**Всемирный форум для согласования правил  
в области транспортных средств**

Глобальные технические правила № 9 ООН

(безопасность пешеходов): предложение по поправке 4

**Предложение по поправке****Представлено Председателем (Республика Корея)  
неофициальной рабочей группы по складным системам  
защиты пешеходов в контексте Глобальных технических  
правил № 9 ООН\***

Рис. XX

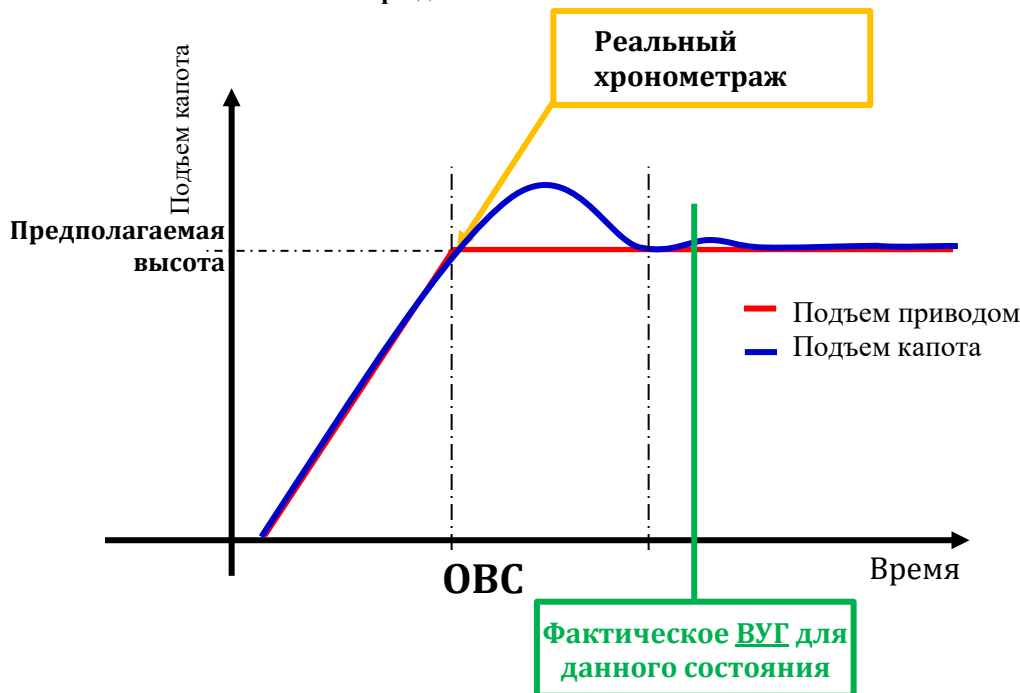
- 3.18.1 “Активация модуля раскрытия” означает, по усмотрению изготовителя, либо момент первоначального обнаружения видимого движения приводного механизма, либо точку коммутации инициирующего сигнала, посылаемого от электронного блока управления к модулю раскрытия.
- 3.19 “Время раскрытия (ВР)” означает промежуток с момента активации модуля раскрытия, как определено в пункте 3.18.1, до момента, когда ССЗП впервые перейдет в раскрытое положение, определенное [окажется в раскрытом положении, определенном] в пункте 3.19.1.

Рис. XY  
Ширина зоны обнаружения

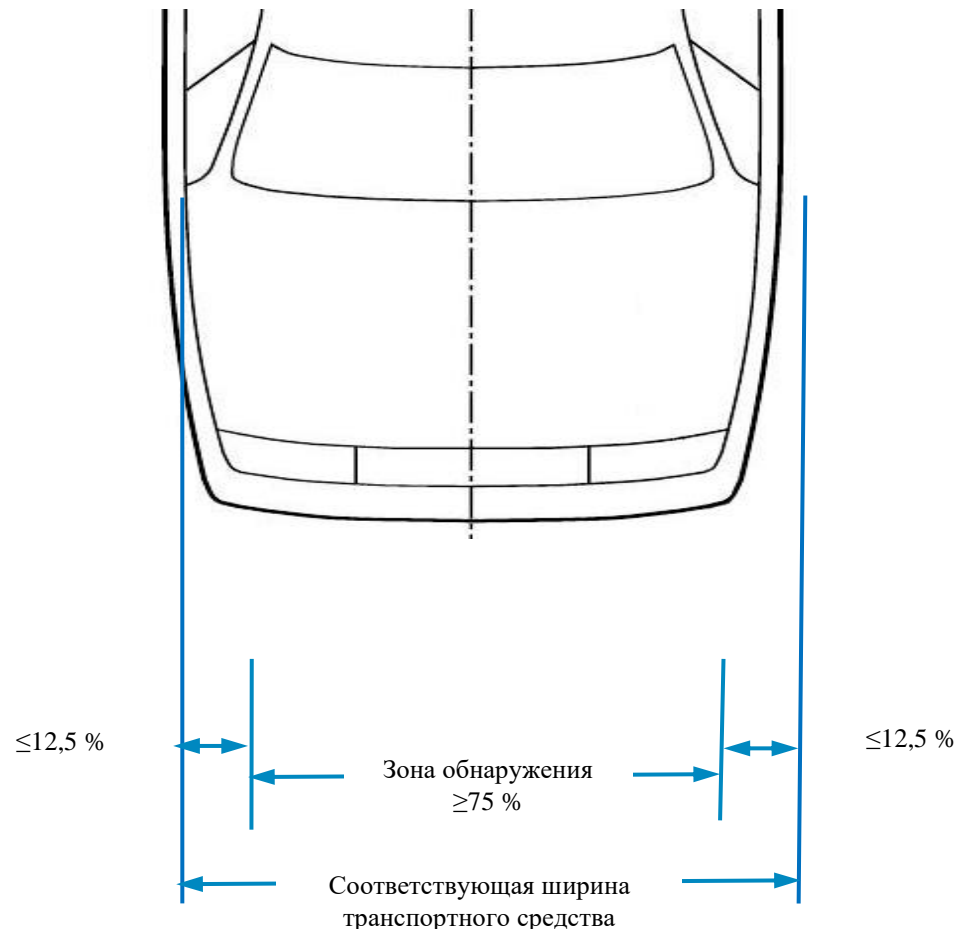
- 3.19.2 “Нераскрытое положение” означает положение наружной поверхности транспортного средства, оснащенного ССЗП, когда система не активирована.
- 3.20 “Зона обнаружения” — это зона, предназначенная для обнаружения присутствия пешехода с целью инициирования активации складной системы. Ширина зоны обнаружения равняется соответствующей ширине транспортного средства за вычетом расстояния с каждой стороны, составляющего максимум 12,5 % соответствующей ширины транспортного средства, но не более 250 мм. Зона обнаружения не должна быть меньше зоны испытания бампера (ЗИБ), определенной в пункте 3.12.1. [Зона обнаружения не должна быть меньше зоны, покрытой расстоянием между углами бампера, минус 42 мм].

Рис. 1  
Различные схемы испытаний

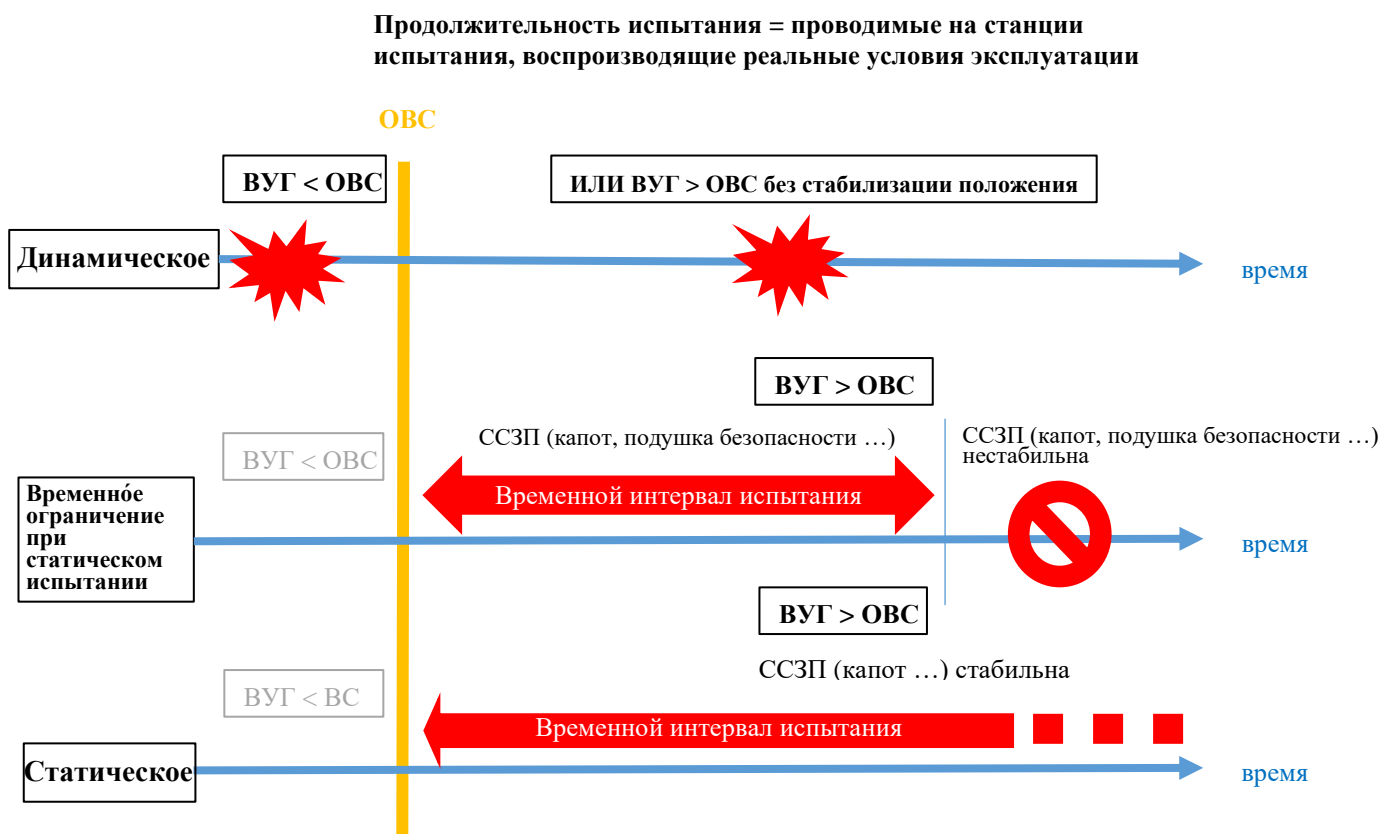
На основании такой информации (динамики, показывающей стабильность системы) и с учетом рис. 1 можно принять решение о методике проведения испытания. В ходе статических испытаний необходимо обеспечить, чтобы сила сопротивления ССЗП была эквивалентна данному показателю в практических условиях при реальном значении ВУГ.

**Рис. 2**

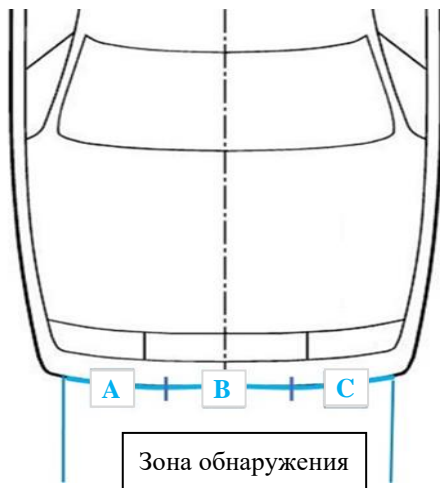
**1.6.2** Зону обнаружения разбивают на три трети одинаковой ширины, причем одна треть означает геометрический след между левой и правой границами зоны обнаружения, измеряемый при помощи гибкой ленты по внешнему контуру бампера на контрольной линии верхней части бампера, разделенной на три равные части. См. рис. 2 ниже<sup>1</sup>.

Рис. 3  
Блок-схема оценки ССЗП

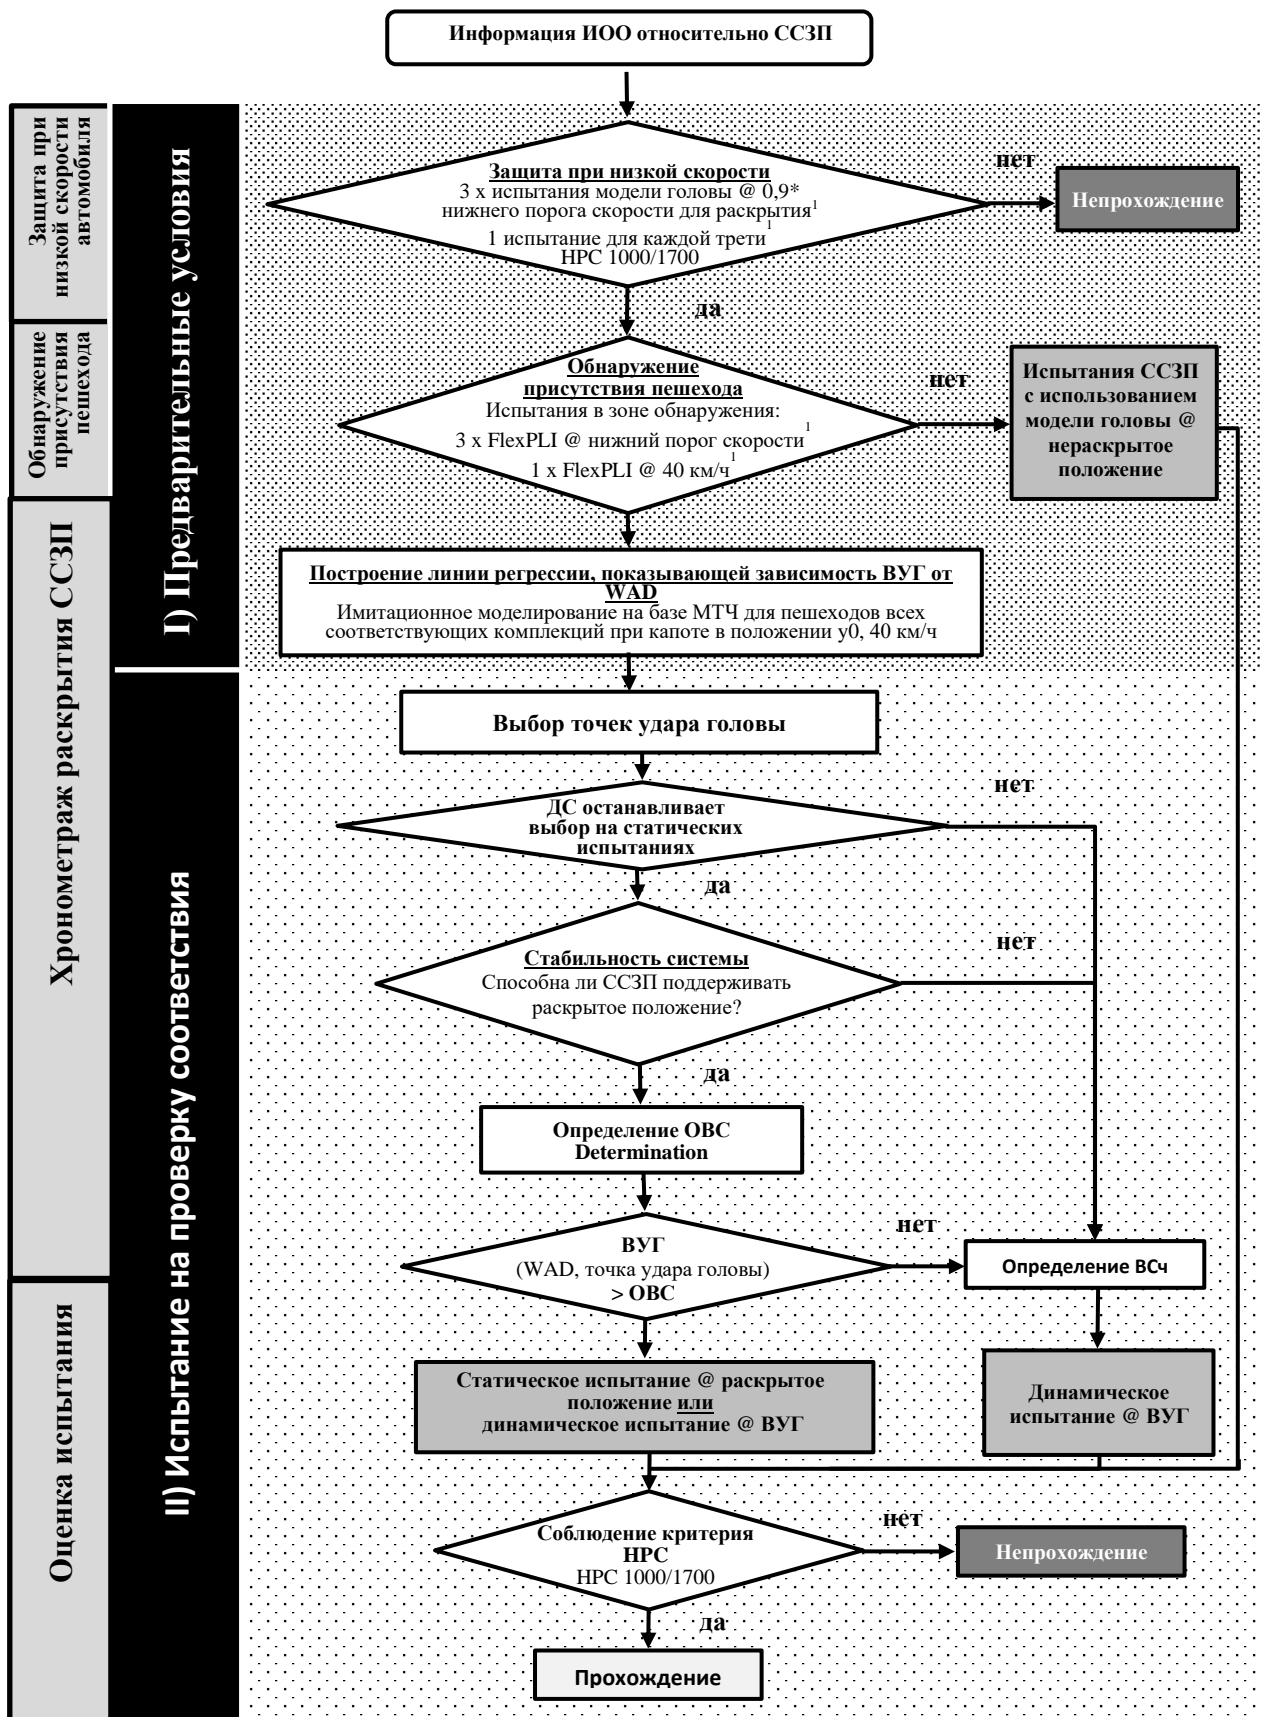
На блок-схеме, приведенной на рис. 3, показан предусмотренный для Договаривающихся сторон процесс принятия решения, допускающий возможность выбора варианта как статического, так и динамического испытания. Данная блок-схема актуальна также для Договаривающихся сторон, рассматривающих исключительно вариант динамического испытания, в случае которого во внимание будут приниматься не все шаги.

Рис. 4

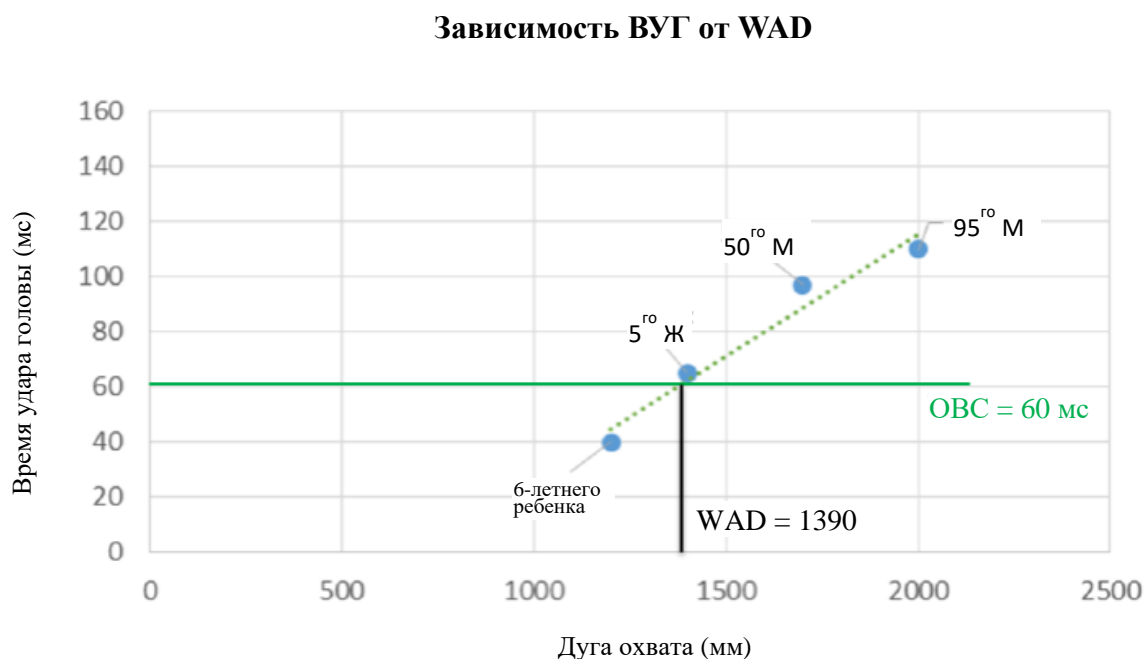
Если зона испытания верхней части капота состоит из секторов, где ВУГ при WAD в точке удара является меньше ОВС ( $ВУГ < ОВС$ ), как указано в пункте 5.2.2 приложения 1, и секторов, где ВУГ при WAD в точке удара превышает ОВС или равно ему ( $ВУГ \geq ОВС$ ), как указано в пункте 5.1.1.2 приложения 1, то все испытательные точки, вынесенные вперед соответствующей дуги обхвата WAD ( $ВУГ < ОВС$ ), подвергаются динамическому испытанию. Оставшаяся часть зоны испытания верхней части капота может быть подвергнута статическому испытанию. В случае такого комбинированного варианта используют процедуру маркировки в нераскрытом положении (см. рис. 4 ниже).
